玄海原子力発電所
原子炉施設保安規定変更認可申請について
「組織改正に伴う変更」

(補足説明資料)

2023年4月27日
九州電力株式会社

玄海原子力発電所原子炉施設保安規定の変更について

図：原子燃料（燃料集合体）調達

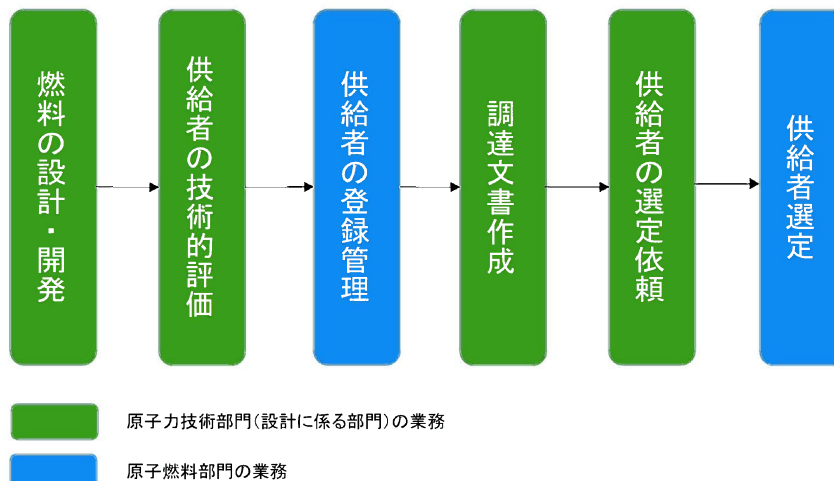
原子燃料部門は、原子燃料調達関係等の業務を実施しているが、原子燃料（燃料集合体）の調達に関しては、保安規定に基づく保安に係る組織として、下図に示すとおり設計及び技術的評価を受けて、供給者の登録管理及び選定業務を実施している。統合前は、本部間での情報共有や原子力部門からの原子燃料手配計画に基づく原子燃料調達に係る案件毎の対応調整を実施し、各本部の権限のもとで本部を跨ぐ業務運営を実施していた。

調達に係る原子力技術部門及び原子燃料部門の保安に関する主な業務フローは下図に示すとおりであり、原子力技術部門は、燃料の設計・開発、供給者の技術的評価及び、技術的要求事項を記した調達文書の作成を行う。これを受け、契約を行う上で供給者の登録管理及び選定業務を原子燃料部門が行う。

なお、組織改正前後において、業務所掌の変更はない。
